工事計画認可申請書の一部補正について

高浜発電所第3号機

工事計画認可申請書の一部補正

Ⅲ. 補正前後比較表

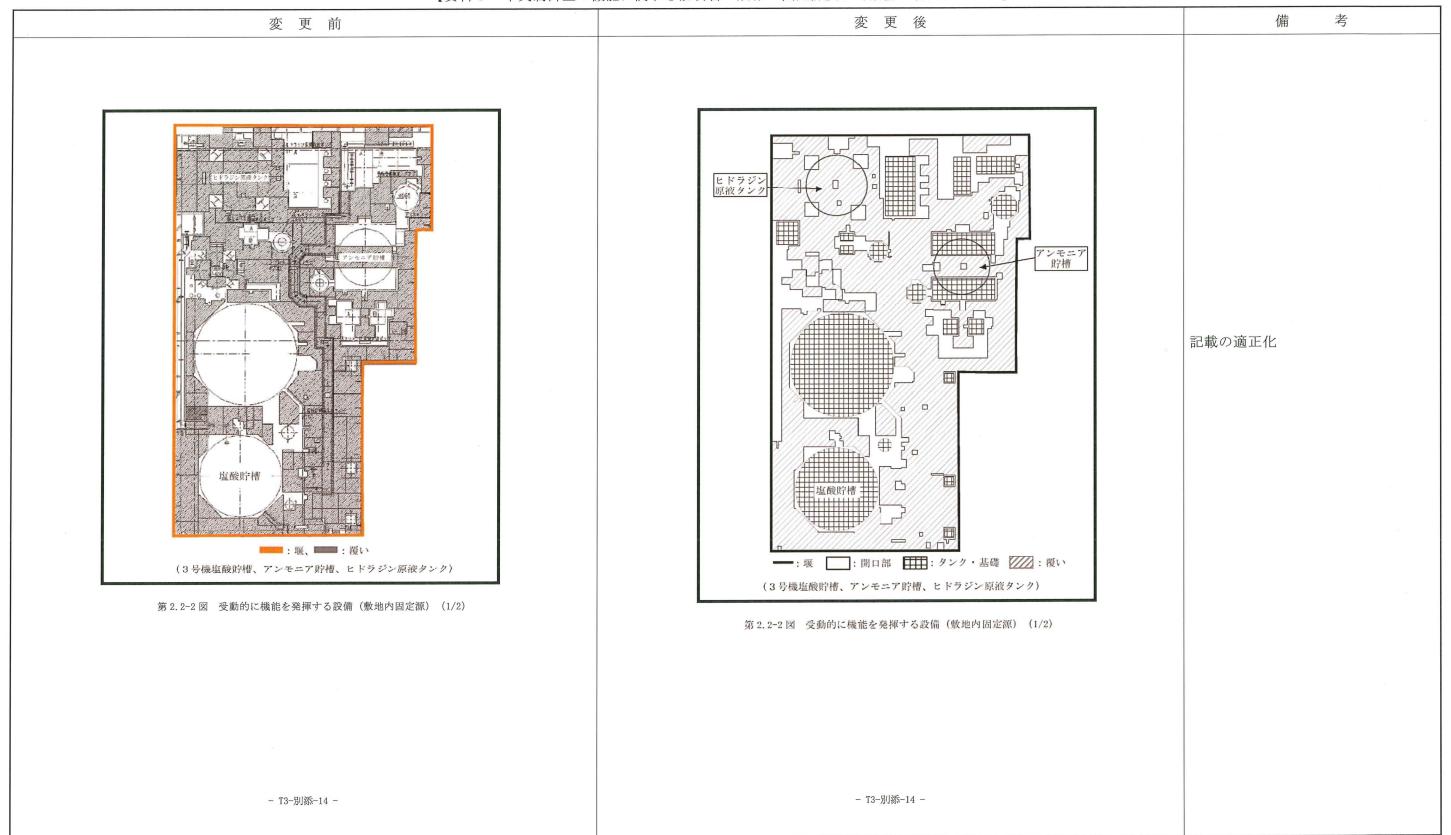
第日	第日	富田 方位 発生原 有数才大 近後判断 差率核比 有数方位 大位 発生原 方位 第生原 支持 大位 第生原 支持 大位 有数方式 支持 大位 本考慮 大力 大力 本表 大位 本考慮 大力 本表 大位 大名 東地内固定部(3 号機攻破野神町) 、2 38 大位 力 大位 本考慮 大力 大名 東地内固定部(7 2 年上 大名 東地内固定部(7 2 年上 大石 大名 東地内固定部(7 2 年上 大名 東地内固定部(7 2 年上 大名 大名 東地内固定部(7 2 年上 大名 東地内固定部(7 2 年上 大名 東地内固定部(7 2 年上 大名 東地内固定部(7 2 年上 大名 東地内固定部(7 2 年上 大名 東地内固定部(7 2 年上 大名 東地内固定部(7 2 年上 大 大 大 大 大 大 大 大 大 大 大 大 大 大 大 大 大 大 大		第6表 固定源による有毒ガス防護判断基	準値に対する割	合の合算	吉果			第6表 固定源による有毒ガス防護判断基	準値に対する害	合の合算	結果				
N	N	N	着目		有毒ガス防護判断	有毒力 基準 同一	ス防護判断 値比の和 隣接方位		着目		有毒ガス防護判断	有毒力 基準 同一	ス防護判断 値比の和 隣接方位	-			
NNE	NNE	NNE		,					N								
NE	NE	NE															
BNE 敷地外固定額(塩素) 0.01 0.01 0.01	BNE 敷地外固定額(塩素)	BNE 敷地外固定額(塩素)									-		_				
E ー ー ー ー ESE ー ー ー ー SSE 敷地内固定源(4 号機塩酸貯槽®1) 0.33 0.38	E	E								敷地外固定源 (塩素)	0.01	0.01	0.01				
ESE	ESE	ESE															
SE -	SE 一 一 一 SSE 敷地内固定額(4号機塩酸貯槽®1) 0.33 0.33 0.33 S 一 一 一 SSW 一 一 一 SW 一 一 一 WSW 一 一 一 W 数地内固定額(3号機塩酸貯槽®1) 0.38 0.38 0.38 WNW 一 一 一 一 NW 敷地外固定額(7ンモニア) 0.44 0.44 0.44 NNW 一 一 一 一 ※1:同じ防液塊上複数の敷地内固定額がある場合は、有毒ガス防護判断基準値が最大となる敷地内固定額の結果を記載。また、実開口部面積とした場合、開口部面積とれ場合、開口部面積は約 30% ※1:同じ防液塊等に複数の敷地内固定額がある場合は、有毒ガス防護判断基準値が最大となる敷地内固定額の結果を記載。また、実開口部面積とした場合、開口部面積は約 30%	SE 一 一 一 SSE 敷地内固定額(4号機塩酸貯槽®1) 0.33 0.33 0.33 S 一 一 一 SSW 一 一 一 SW 一 一 一 WSW 一 一 一 W 数地内固定額(3号機塩酸貯槽®1) 0.38 0.38 0.38 WNW 一 一 一 一 NW 敷地外固定額(7ンモニア) 0.44 0.44 0.44 NNW 一 一 一 一 ※1:同じ防液塊上複数の敷地内固定額がある場合は、有毒ガス防護判断基準値が最大となる敷地内固定額の結果を記載。また、実開口部面積とした場合、開口部面積とれ場合、開口部面積は約 30% ※1:同じ防液塊等に複数の敷地内固定額がある場合は、有毒ガス防護判断基準値が最大となる敷地内固定額の結果を記載。また、実開口部面積とした場合、開口部面積は約 30%									_	_	_

SSE 敷地内固定源(4 号機塩酸貯槽※1)	SSE 敷地内固定源(4 号機塩酸貯槽※1)	SSE 敷地内固定源(4 号機塩酸貯槽※1)								_	_	_	_				
S -	S	S								敷地内固定源(4号機塩酸貯槽 ^{※1})	0.33	0.33	0.33				
SSW SW SW SW WSW WSW WSW WSW WSW WSW WSW WSW WSW WNW	SSW SSW SSW SSW	SSW SSW SSW SSW									_	_	_				
SW -	SW ー ー ー ー WSW ー ー ー ー WSW ー ー ー ー WSW ー ー ー ー WNW ー ー ー ー NW 敷地外固定源(アンモニア) 0.44 0.44 0.44 NNW 売 ー ー ー NNW ー ー ー ー ※1:同じ防液場 で後数の敷地内固定源がある場合は、有毒ガス防護判断基準値が最大となる敷地内固定源の結果を記載。また、実開口部面積とした場合、開口部面積とれる敷地内固定源の結果を記載。また、実開口部面積とした場合、開口部面積は約 記載の適正化	SW ー ー ー ー WSW ー ー ー ー WSW ー ー ー ー WSW ー ー ー ー WNW ー ー ー ー NW 敷地外固定源(アンモニア) 0.44 0.44 0.44 NNW 売 ー ー ー NNW ー ー ー ー ※1:同じ防液場 で後数の敷地内固定源がある場合は、有毒ガス防護判断基準値が最大となる敷地内固定源の結果を記載。また、実開口部面積とした場合、開口部面積とれる敷地内固定源の結果を記載。また、実開口部面積とした場合、開口部面積は約 記載の適正化		_	_	_			SSW	_	_	_	_				
WSW ー ー ー ー W 敷地内固定源(3 号機塩酸貯槽※1) 0.38 0.38 0.38 WNW ー ー ー ー NW 敷地外固定源(アンモニア) 0.44 0.44 0.44 NNW ー ー ー ー NNW ー ー ー ー NNW ー ー ー ー ※1:同じ防液堤管に複数の敷地内固定源がある場合は、有毒ガス防護判断基準値が最大とる参助地内固定源の結果を記載。また、実開口部面積とした場合、開口部面積は約30% おる敷地内固定源の結果を記載。また、実開口部面積とした場合、開口部面積は約 記載の適正化	WSW	WSW		_	_		_		SW	_	1—	_	_

W 敷地内固定源(3 号機塩酸貯槽※1) 0.38 0.38 0.38 0.38 WNW 一	 W 敷地内固定源(3 号機塩酸貯槽※1) W 敷地内固定源(3 号機塩酸貯槽※1) NW 敷地外固定源(アンモニア) NNW 一 ー ー ※1:同じ防液堤等に複数の敷地内固定源がある場合は、有毒ガス防護判断基準値が最大となる敷地内固定源の結果を記載。また、実開口部面積とした場合、開口部面積は約 記載の適正化 	 W 敷地内固定源(3 号機塩酸貯槽※1) W 敷地内固定源(3 号機塩酸貯槽※1) NW 敷地外固定源(アンモニア) NNW 一 ー ー ※1:同じ防液堤等に複数の敷地内固定源がある場合は、有毒ガス防護判断基準値が最大となる敷地内固定源の結果を記載。また、実開口部面積とした場合、開口部面積は約 記載の適正化 		_	_	_	_		WSW	_	_	_	_				
WNW ー ー ー ー NW 敷地外固定源(アンモニア) 0.44 0.44 0.44 NNW ー ー ー ー **1:同じ防液場上複数の敷地内固定源がある場合は、有毒ガス防護判断基準値が最大となる敷地内固定源の結果を記載。また、実開口部面積とした場合、開口部面積は約30% **1:同じ防液堤等に複数の敷地内固定源がある場合は、有毒ガス防護判断基準値が最大とななる敷地内固定源の結果を記載。また、実開口部面積とした場合、開口部面積は約30% 記載の適正化	WNW ー ー ー ー NW 敷地外固定源(アンモニア) 0.44 0.44 0.44 NNW ー ー ー ー **1:同じ防液場上複数の敷地内固定源がある場合は、有毒ガス防護判断基準値が最大となる敷地内固定源の結果を記載。また、実開口部面積とした場合、開口部面積は約30% **1:同じ防液堤等に複数の敷地内固定源の結果を記載。また、実開口部面積とした場合、開口部面積は約 記載の適正化	WNW ー ー ー ー NW 敷地外固定源(アンモニア) 0.44 0.44 0.44 NNW ー ー ー ー **1:同じ防液場上複数の敷地内固定源がある場合は、有毒ガス防護判断基準値が最大となる敷地内固定源の結果を記載。また、実開口部面積とした場合、開口部面積は約30% **1:同じ防液堤等に複数の敷地内固定源の結果を記載。また、実開口部面積とした場合、開口部面積は約 記載の適正化		敷地内固定源(3号機塩酸貯槽※1)	0.38	0.38	0.38		W	敷地内固定源 (3号機塩酸貯槽※1)	0.38	0.38	0.38

【資料3 中央制御室の機能に関する説明書 別添 固定源及び可動源の特定について】

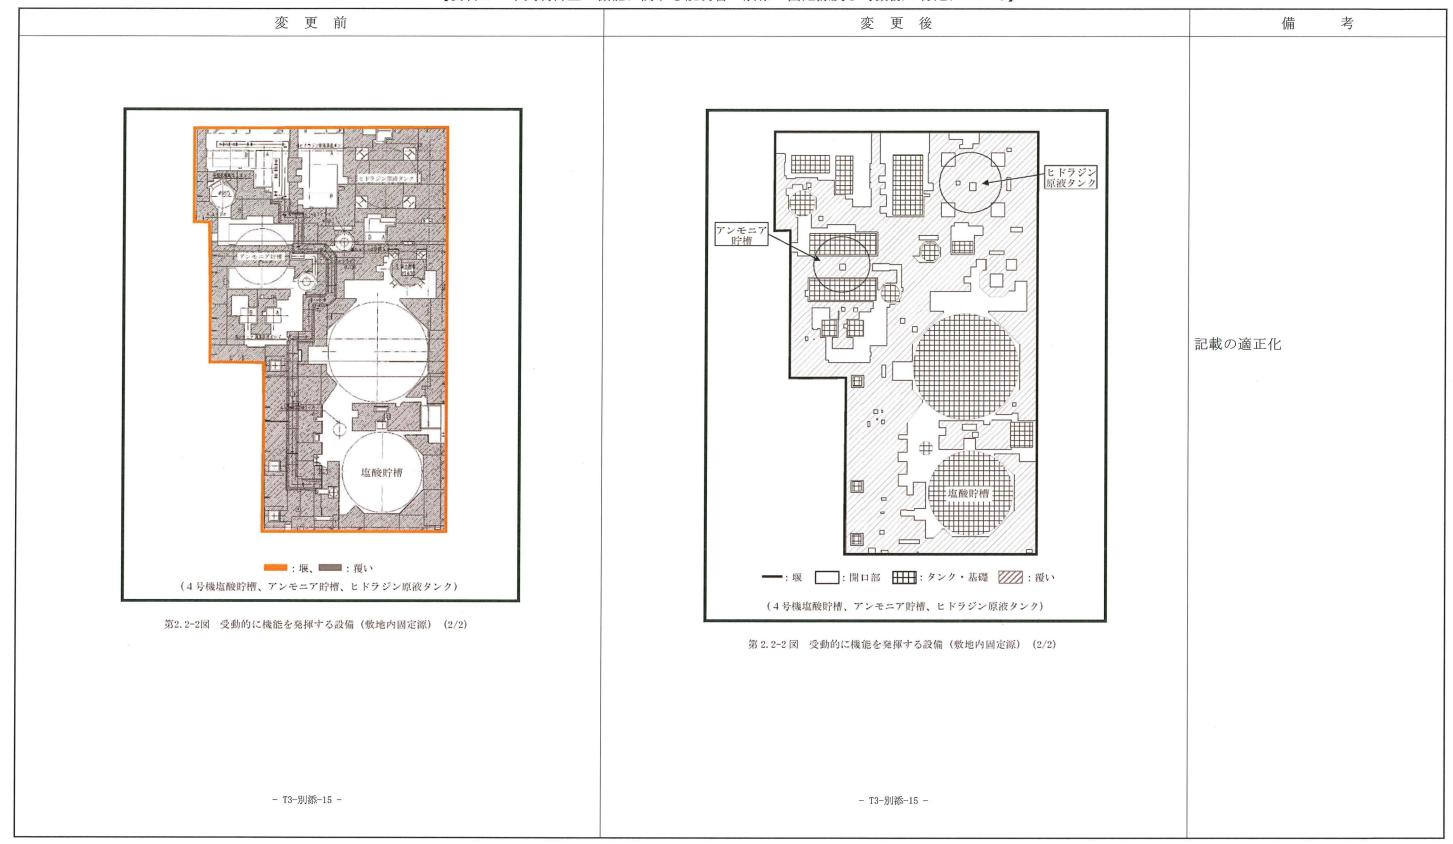
【資料3 中央制御室の機能に関する説明書 別添 固定源及び可動源の特定について】 変更前 変 更 後 備 考 第2.2-3表 受動的に機能を発揮する設備(敷地内固定源) 第2.2-3表 受動的に機能を発揮する設備(敷地内固定源) 敷地内固定源 受動的に機能を発揮する設備 防液場 引口部面積(m²) 防液堤等開口部面積 敷地内固定源 受動的に機能を発揮する設備 3号機塩酸貯槽 (m^2) 防液堤 (堰、覆い) 3号機アンモニア貯槽 38 3 号機塩酸貯槽 (共通設備) 記載の適正化 防液堤等(堰、覆い) 3号機ヒドラジン原液タンク 3号機アンモニア貯槽 38 (共通設備) 4号機塩酸貯槽 3号機ヒドラジン原液タンク 防液堤 (堰、覆い) 4号機アンモニア貯槽 38 4号機塩酸貯槽 (共通設備) 防液堤等 (堰、覆い) 4号機ヒドラジン原液タンク 4号機アンモニア貯槽 38 (共通設備) 4号機ヒドラジン原液タンク 第2.2-4表 建屋内保管により調査対象外とする際に考慮した設備 第2.2-4表 建屋内保管により調査対象外とする際に考慮した設備 建屋内薬品タンク 機能を発揮する設備(注1) 機能を発揮する設備 (注1) 建屋内薬品タンク 3 号機塩酸計量槽 3 号機復水処理建屋 3号機塩酸計量槽 3 号機復水処理建屋 4号機復水処理建屋 4号機塩酸計量槽 4 号機塩酸計量槽 4号機復水処理建屋 1号機ヒドラジン原液タンク 1・2号機タービン建屋 1号機ヒドラジン原液タンク 1・2号機タービン建屋 2号機ヒドラジン原液タンク 1・2号機タービン建屋 2号機ヒドラジン原液タンク 1・2号機タービン建屋 1・2号機アス固化洗浄剤タンク 1 · 2 号機固体廃棄物処理建屋 (テトラクロロエチレン) 1・2号機アス固化洗浄剤タンク 1・2号機固体廃棄物処理建屋 (テトラクロロエチレン) 1・2号機アス固化洗浄剤回収タンク 1 · 2 号機固体廃棄物処理建屋 (テトラクロロエチレン) 1・2号機アス固化洗浄剤回収タンク 1 · 2 号機固体廃棄物処理建屋 (テトラクロロエチレン) 3・4号機アス固化洗浄剤タンク 3・4号機廃棄物処理建屋 (テトラクロロエチレン) 3・4号機アス固化洗浄剤タンク 3 · 4 号機廃棄物処理建屋 (テトラクロロエチレン) 3・4号機アス固化洗浄剤回収タンク 3・4号機廃棄物処理建屋 (テトラクロロエチレン) 3・4号機アス固化洗浄剤回収タンク 3・4号機廃棄物処理建屋 (注1) 建屋は常時は排気ファンにより換気されており、有毒化学物質漏えい時には建屋内拡散 (テトラクロロエチレン) 後、排気ファンにより希釈され、建屋外に放出される。 (注1) 建屋は常時は排気ファンにより換気されており、有毒化学物質漏えい時には建屋内拡散 後、排気ファンにより希釈され、建屋外に放出される。
